株式会社矢野特殊自動車

リコールのご案内（R 4 8 3 9）

## 改善箇所説明図

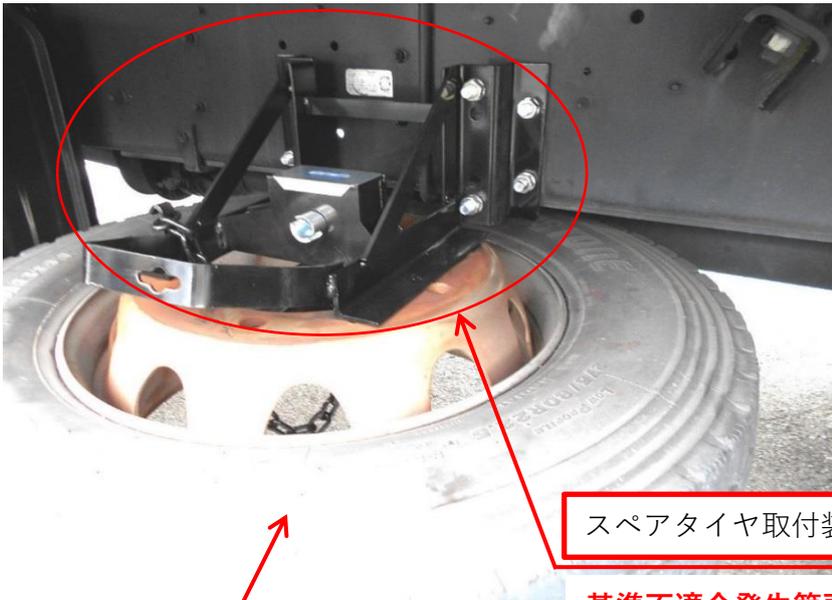
冷蔵冷凍車のホイールベース間に取付けたスペアタイヤ取付装置において、強度設計が不適切なため、当該取付装置の強度が不足しているものがある。そのため、走行時の振動等により当該取付装置に亀裂が生じ、最悪の場合、破断してスペアタイヤ取付装置及びスペアタイヤが脱落し、他の交通の妨げとなるおそれがある。

対象車両のスペアタイヤ取付装置を点検し、亀裂があるものは暫定対策として現行品のスペアタイヤ取付装置に交換する。なお恒久対策が決定次第、速やかに恒久対策を実施する。
